ALCALDÍA MAYOR DE BOGOTÁ D.C. <small>GOBIERNO SEGURIDAD Y CONVIVENCIA</small> <small>Foro de Prevención y Atención a Emergencias</small>	CONCEPTO TÉCNICO DE REVISIÓN DE ESTUDIOS DE RESPUESTA DE AMPLIFICACIÓN LOCAL DE ONDAS SÍSMICAS	Código:	GPR-FT-09
		Versión:	01
		Código Documental:

1.1	CONCEPTO TÉCNICO No. CT:	5384
1.2	ÁREA:	INVESTIGACIÓN Y DESARROLLO
1.3	COORDINACIÓN:	CONCEPTOS TÉCNICOS
1.4	REFERENCIA CRUZADA RADICADO FOPAE:	2008ER13453
1.5	RESPUESTA OFICIAL No. RO:	32854

2.1	SOLICITANTE:	JOSÉ JOAQUÍN ÁLVAREZ CURADURÍA URBANA NO.4
2.2	PROYECTO:	GNB SUDAMERIS
2.3	LOCALIDAD:	2 CHAPINERO
2.4	UPZ:	88 EL REFUGIO
2.5	BARRIO O SECTOR CATASTRAL:	LA PORCIUNCULA
2.6	DIRECCIÓN:	CARRERA 7 No. 75-85
2.7	CHIP:	AAA0094WFZM
2.8	FECHA DE EMISIÓN:	10 DE NOVIEMBRE DE 2008
2.9	EJECUTOR DEL ESTUDIO:	JEOPROBE Ltda.

El presente concepto técnico corresponde a la **segunda revisión** realizada por la Dirección de Prevención y Atención de Emergencias, del informe "Asesoría Geotécnica y Sismológica para la Evaluación de la Amenaza Sísmica del Proyecto Edificio Banco Sudameris" elaborado por el Ing. Jorge Alberto Rodríguez, a construirse en el predio ubicado en la Carrera 7 No. 75-85 de Bogotá. El cual

Figura 1. Localización del Proyecto GNB Sudameris.

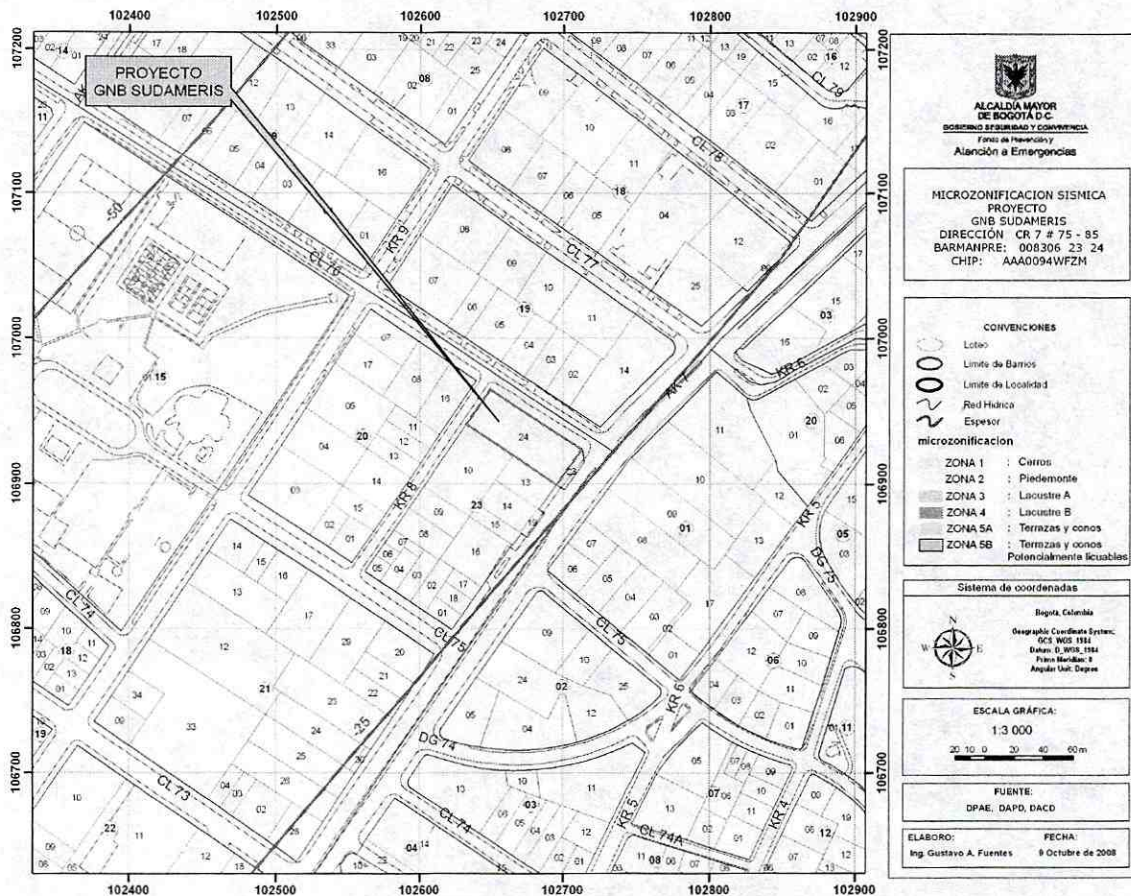
En el numeral 1.1 y 3.2 del informe, se indica que el sitio del proyecto se encuentra localizado en la Zona 2 – Piedemonte según el Decreto 193 de 2006, lo cual es consistente con la localización presentada en la Figura 1 del presente concepto.

El estudio CUMPLE con este requerimiento.

Figura 2. Espectro de diseño recomendado para el proyecto GNB Sudameris.

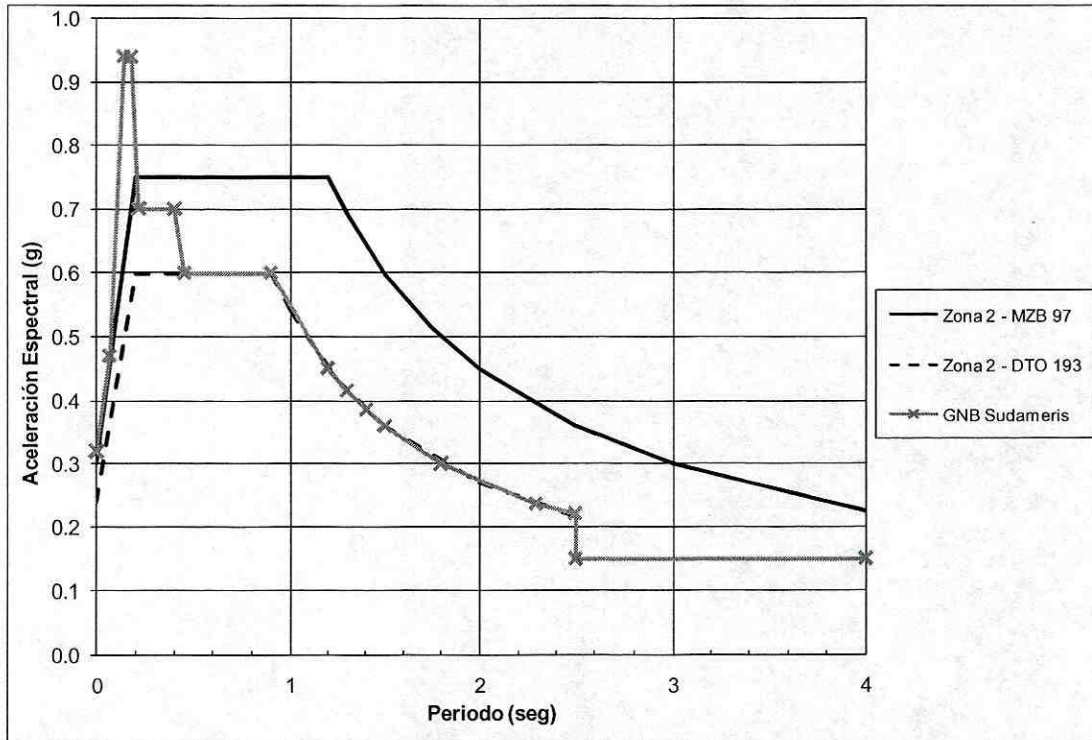
Con base en los resultados de las modelaciones obtenidas para el perfil en el que se corrigieron las velocidades de onda, el consultor recomienda utilizar como espectro de diseño el mostrado en la Figura 3.20 del oficio aclaratorio 2008ER13453 de Octubre 10 de 2008, el cual se presenta en la Figura 2 del presente concepto.

El espectro propuesto inicia con una Sa de 0.32 g, asciende hasta 0.41 g en 0.05 segundos donde cambia de pendiente y asciende hasta 0.94 g en 0.14 segundos continuando con este valor hasta 0.18

segundos, luego desciende hasta 0.7 g en 0.22 segundos siguiendo con este valor hasta 0.4 segundos, donde desciende hasta 0.6 g en 0.9 segundos, tomando los valores del espectro mínimo de Zona 2.

El estudio CUMPLE con este requerimiento.
